Statens vegvesen

Vår referanse:
17/145132-3

Vedrørende søknad om avkjørsel og dispensasjon fra byggegrense fv. 248 – gnr. 49 bnr. 11 – Meland kommune. Ber om flere opplysninger.

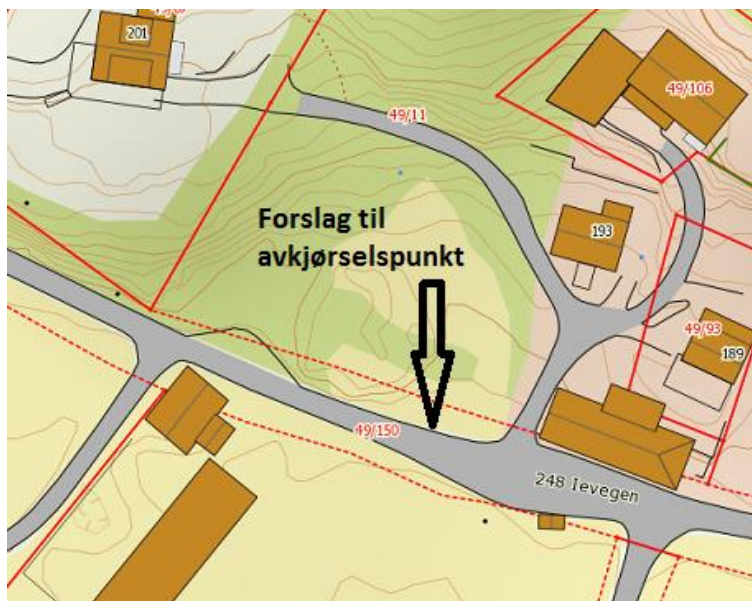
Statens vegvesen var på befaring i området 19/10 2017. Det er relativt tett mellom avkjørslene på strekningen, og ikke ønskelig å etablere flere. Det er i tillegg dårlig sikt i området der redskapsskjulet er tenkt plassert.

I søknaden skriver du at du vil ha redskapshuset i tilknytning til øvrige bygg på eiendommen. Etter vårt syn er det da naturlig å plassere bygningen slik at samme avkjørsel kan benyttes. Den beste løsningen vil man få ved å flytte dagens avkjørsel litt mot vest for å bedre siktforholdene.

Statens vegvesen ønsker en tilbakemelding fra deg på om du vil endre søknaden, og finne ny hensiktsmessig plassering av både avkjørsel og redskapshus, basert på våre merknader. Hvis du ønsker søknaden behandlet slik den foreligger, kan du be om det. Eventuelle utfyllende opplysninger kan også oversendes.
